奉贤区奉贤新城10单元06-07地块8-1#楼项目

建设工程规划许可证变更公示

首层平面（变更前）

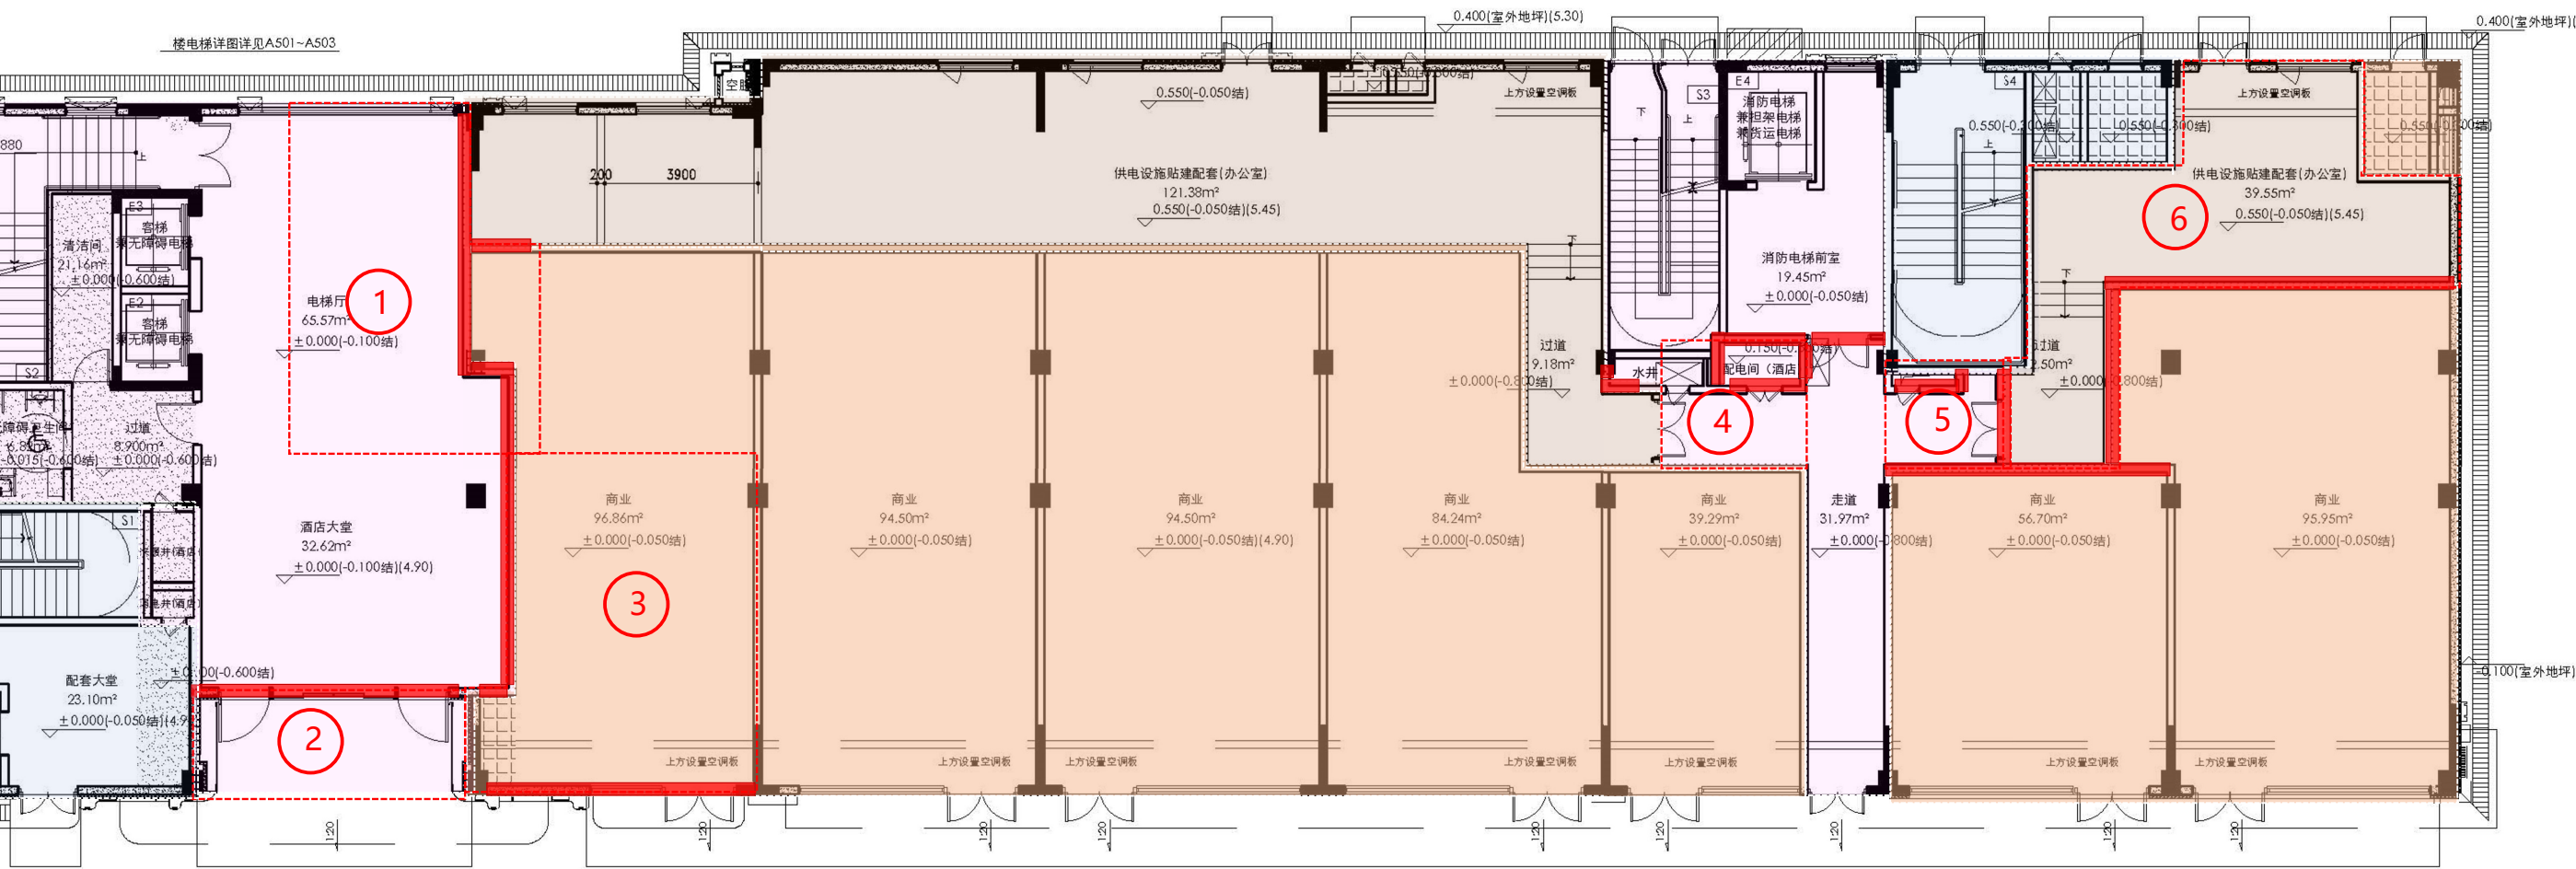
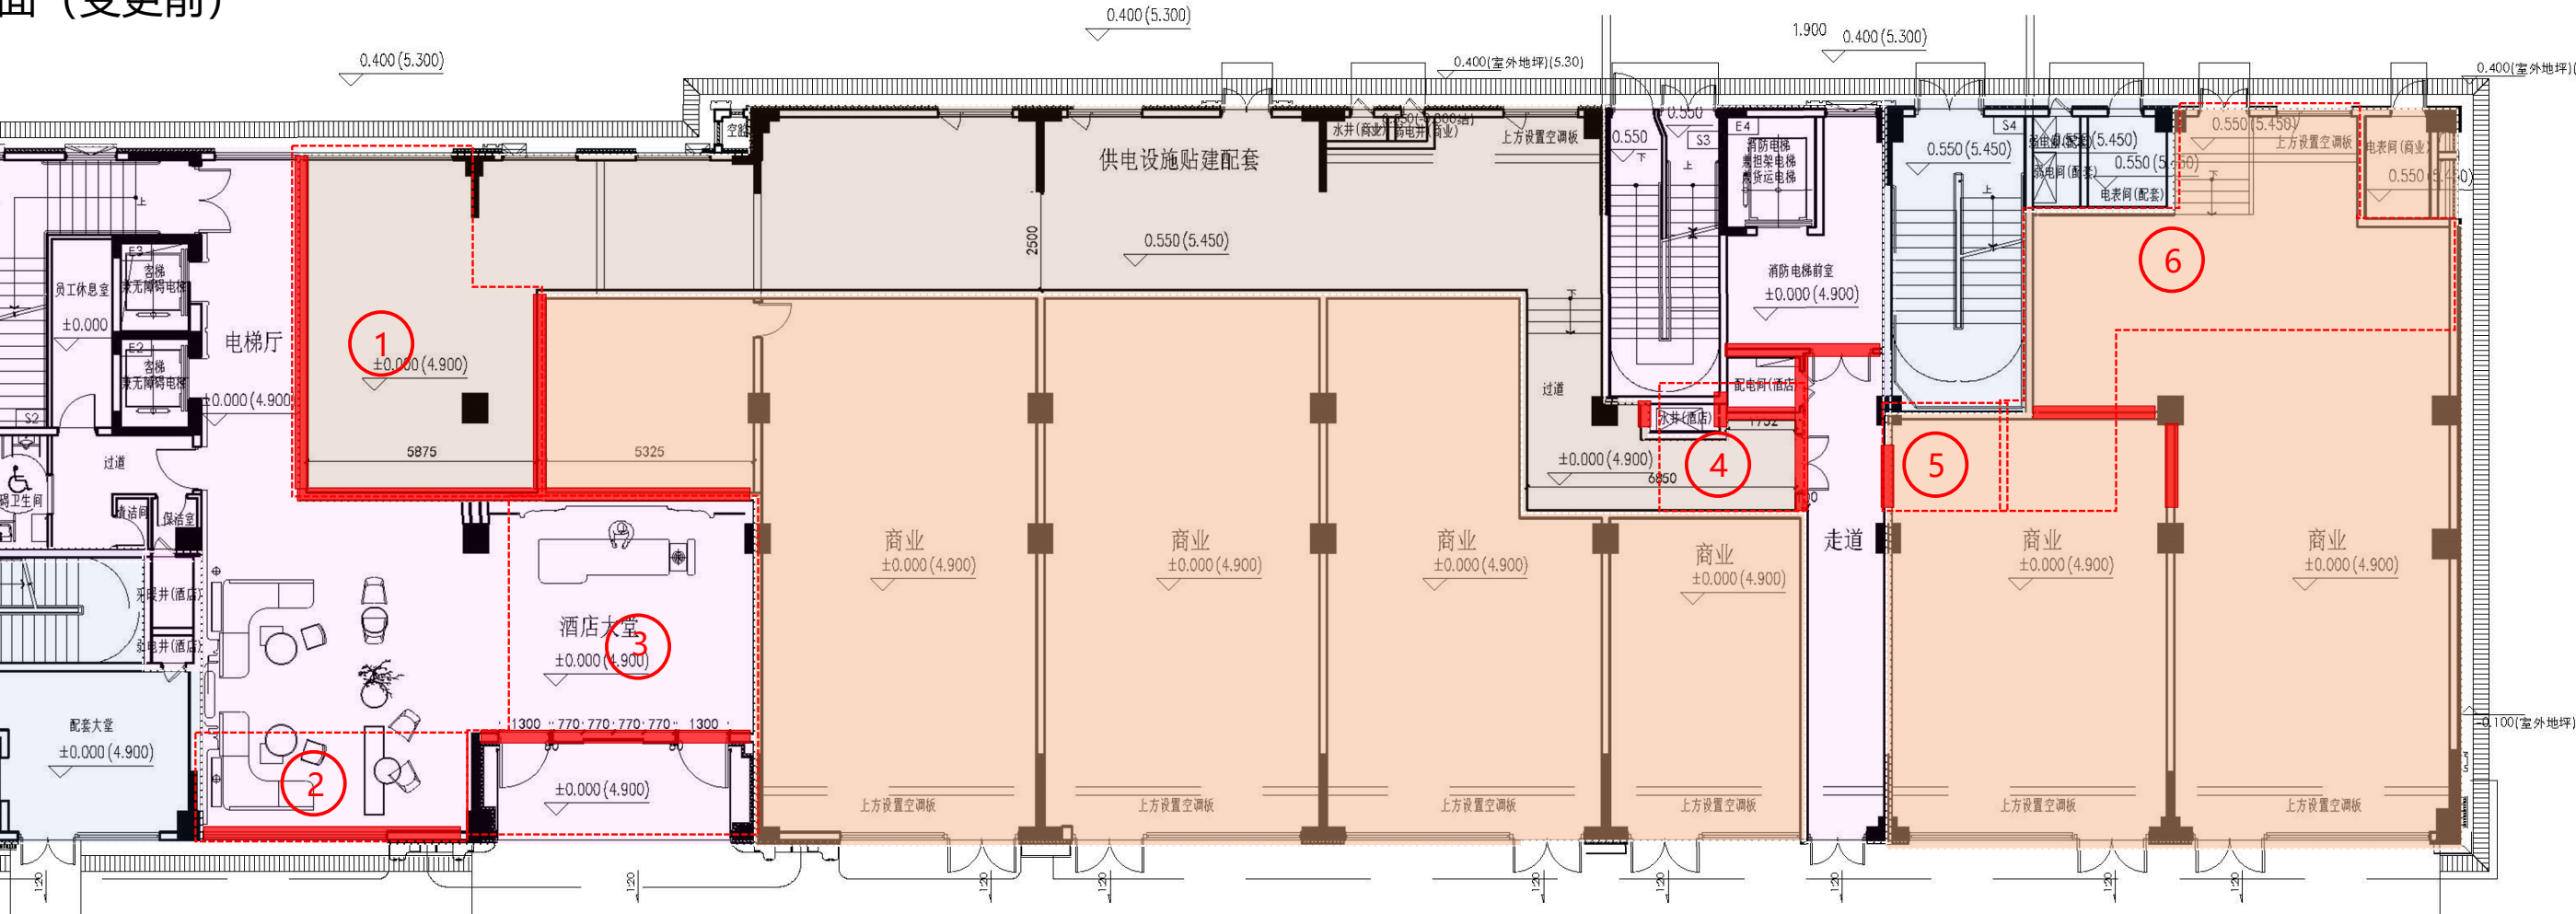
- 酒店电梯厅区域，业态由原酒店/商业调整为供电设施贴建配套；
- 原有酒店入口门廊调整为酒店休息区；
- 酒店相邻位置原有商业功能调整为酒店入口大堂及门廊；
- 酒店走道左侧拐角处，业态由原酒店调整为供电设施贴建配套；
- 酒店走道右侧拐角处，业态由原酒店调整为商业；
- 右侧供电设施贴建配套区域调整部分墙体，业态由供电设施贴建配套调整为商业。
